(N) C62 東海道形 (品番:2017-7) 組付け間違いによる不良品発生のお詫び

(N)C62 東海道形

(品番:2017-7 JANコード:4949727681368 令和3年2月25日(木)出荷分)

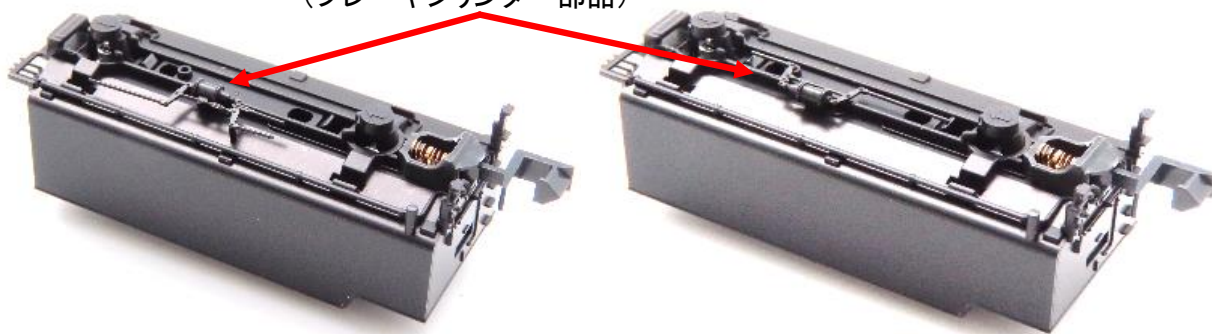
テンダー床下部「ブレーキシリンダー」の部品が本来の向きとは180度反転した状態で組付けられおります。
これにより、形状表現の誤りはもとより、カーブ通過時など台車が可動する際に、台車とブレーキシリンダー
部品が接触し、脱線しやすい状態となっております。

※下画像の矢印部、ブレーキシリンダー部品の組付けに誤りがございます。ブレーキシリンダー部品のロッド部分
がテンダーの中心に収まる状態が正しい状態となります。

お手持ちの対象製品につきましては弊社にて速やかに修理をさせていただきます。

※お客様ご自身にて修正を頂ける場合、本書面2頁にございます、
「組付け修正手順」あるいはQRコードより、「(N)C62 東海道形 修正手順」動画を
ご覧いただき、お手数ではございますが修正対応の程、よろしくお願いたします。

(N)C62 東海道形「ブレーキシリンダー部品」の組付け修正手順(1/2)

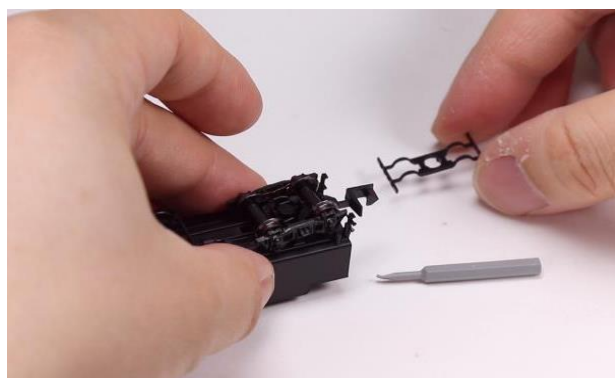
③ 台車押さえ(別パーツ)を外します。マイナスドライバーを左図の様に挿し込み、てこの原理で
上方向に力を少し加え、取り外します。

④ ブレーキシリンダー部品を取り外します。
小さな部品ですので、紛失にはご注意ください。
